DECAT / TVC - 018/03
Abril/03

INFORMAÇÃO TÉCNICA

Ref.: 1. Troca de Cinescópio de televisores de 29"

2. Modificação no circuito da fonte dos televisores que utilizam o CI TDA9570 (modelos HPS-1407, HPS-2007, HPS-1423, HPS-2023 e HPS-141) com deficiência ao Ligar.

Fonte de Alimentação

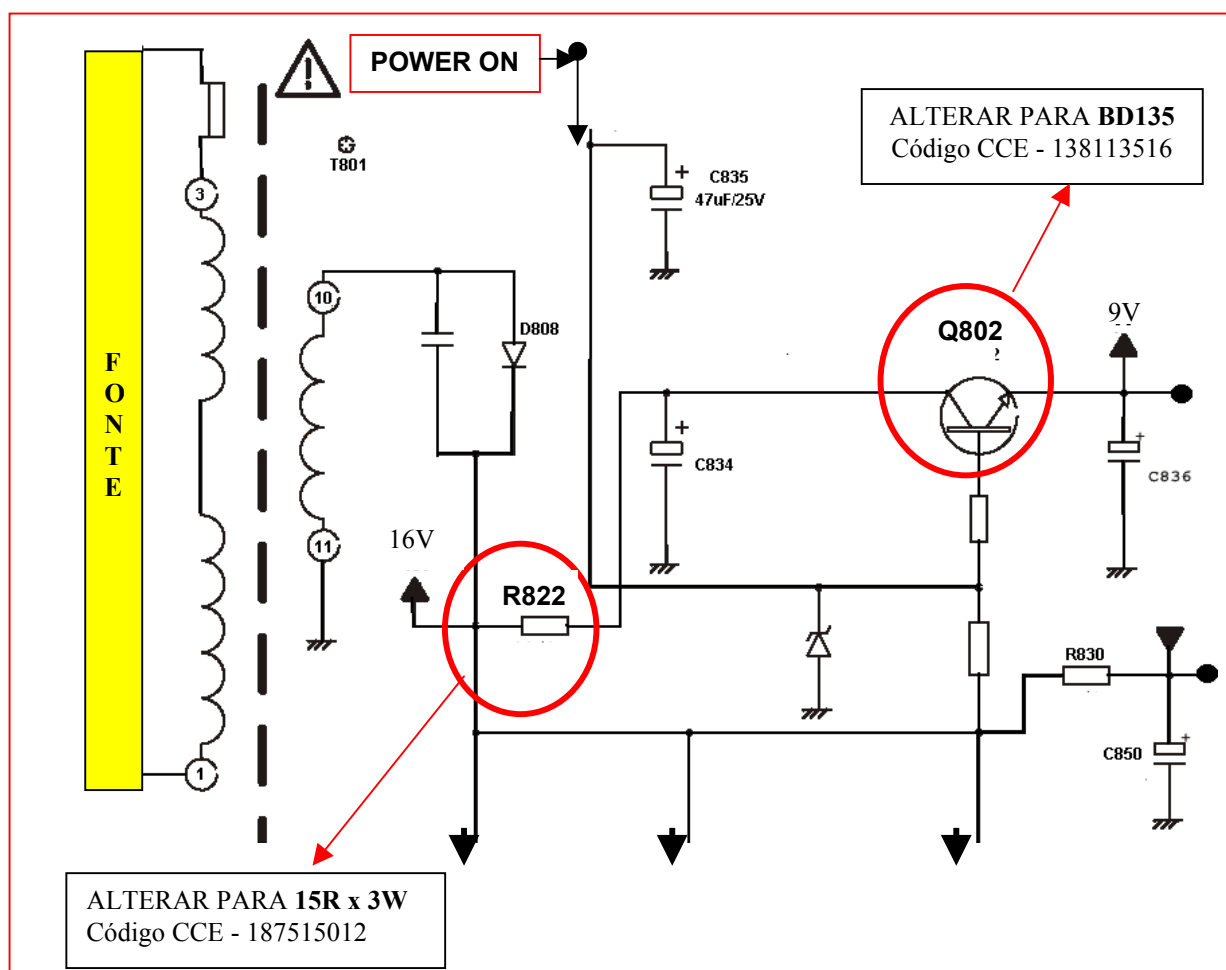
2. Ao verificar televisores modelos **HPS-1407, HPS-2007, HPS-1423, HPS-2023 e HPS-141 (Televisores que utilizam o CI TDA9570)** e for observado os sintomas descritos a seguir, devemos efetuar a modificação indicada.

SINTOMAS

- ♦ Led standy ascende e ao pressionar a tecla power o led apaga, mas o aparelho não dispara o oscilador horizontal;
- ♦ A fonte de + 9V esta com 6V (Emissor de Q802).

MODIFICAÇÃO

1. Substituir o Resistor R822 por um com valor de 15R x 3W
(Código CCE - 187515012).
2. Substituir o Transistor Q822 por um BD135
(Código CCE - 138113516).
